Recámara Muro B — Revisión B

Tisa eligió la Opción 3 el 2 nov 2026: tres módulos altos iguales, marcos superiores e inferiores, en el Muro B. Esta revisión reemplaza toda instrucción del Muro B del paquete del 12 de octubre. El Muro A, alturas, perfil, colores y contactos no cambian.

1 Muro B — alzado con medidas

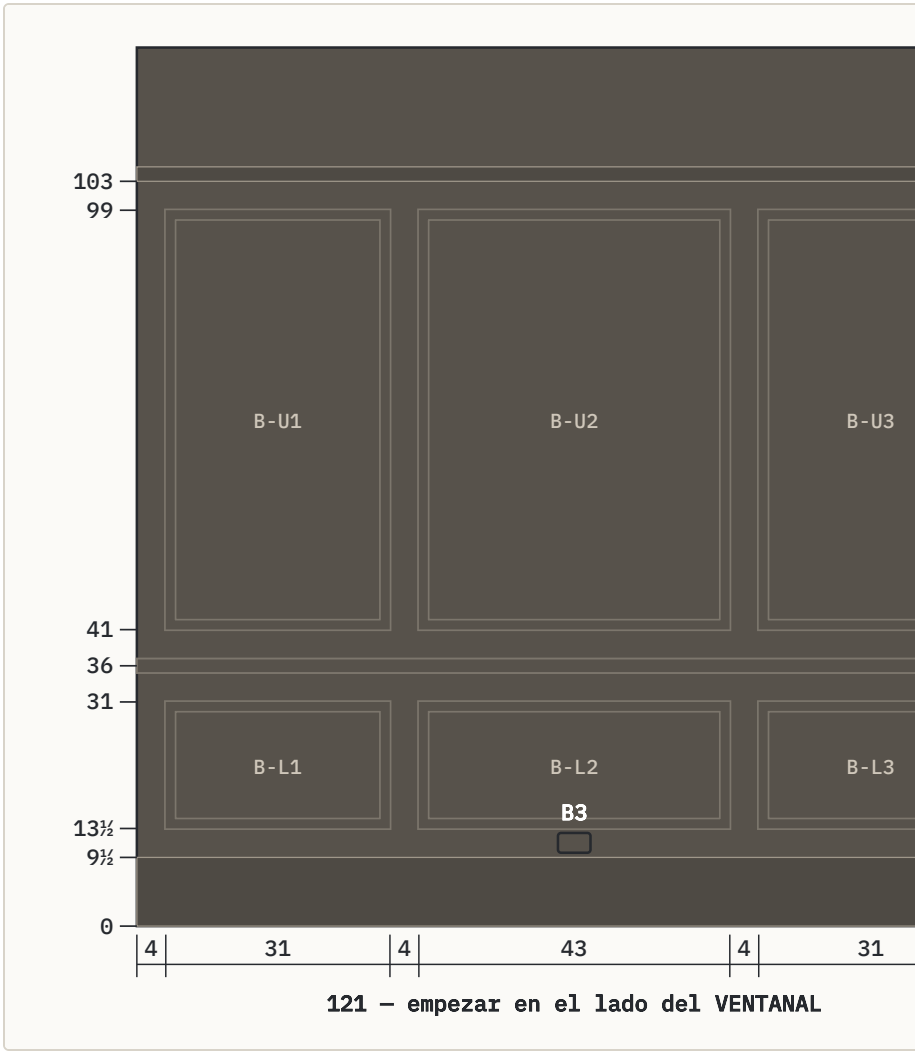
- Los tres marcos inferiores ahora miden 31 / 43 / 31 de ancho (antes 35 / 35 / 35).
- Tres marcos superiores nuevos, 31 / 43 / 31 de ancho × 58 de alto, desde el piso 41–99. El muro superior ya no queda liso.
- El pedido de moldura sube de 14 a 21 tramos de 8 pies; adhesivo de 5 a 7 tubos; sellador de 2 a 3.
- Reemplaza las páginas del paquete 2–3 (líneas del Muro B), 6, 7 (O-A a O-C), 8–9 (cantidades), 10 paso 4, 11, 17, 20, 23 (Muro B) y 27.

Verificación: 4 + 31 + 4 + 43 + 4 + 31 + 4 = 121. Centro de la composición 60½. Los marcos superiores empiezan 4 in arriba de la moldura de silla (37 → 41); los inferiores terminan 4 in abajo (31 → 35).

MARCO	IZQ. → DER.	ABAJO → ARRIBA	EXTERIOR AN × AL	ABERTURA (CARA 1¼)
B-U1	4" → 35"	41" → 99"	31" × 58"	28½" × 55½"
B-U2	39" → 82"	41" → 99"	43" × 58"	40½" × 55½"
B-U3	86" → 117"	41" → 99"	31" × 58"	28½" × 55½"
B-L1	4" → 35"	13½" → 31"	31" × 17½"	28½" × 15"
B-L2	39" → 82"	13½" → 31"	43" × 17½"	40½" × 15"
B-L3	86" → 117"	13½" → 31"	31" × 17½"	28½" × 15"

- **Paso 4, marcar con cinta:** Muro B, desde el ventanal, cantos exteriores en 4–35, 39–82, 86–117. Inferiores abajo/arriba 13½ / 31. Superiores abajo/arriba 41 / 99. El Muro A no cambia.
- **Paso 5, revisar:** Composición del Muro B centrada en 60½; contacto B3 centrado bajo B-L2.
- **Paso 12, inspeccionar:** Muro B: márgenes y separaciones de 4 in en los seis marcos; marcos superiores e inferiores comparten los mismos cantos verticales.
- Los marcos superiores del Muro B van en el muro compartido con la sala: localizar montantes y servicios ocultos antes de clavar, igual que el paquete.
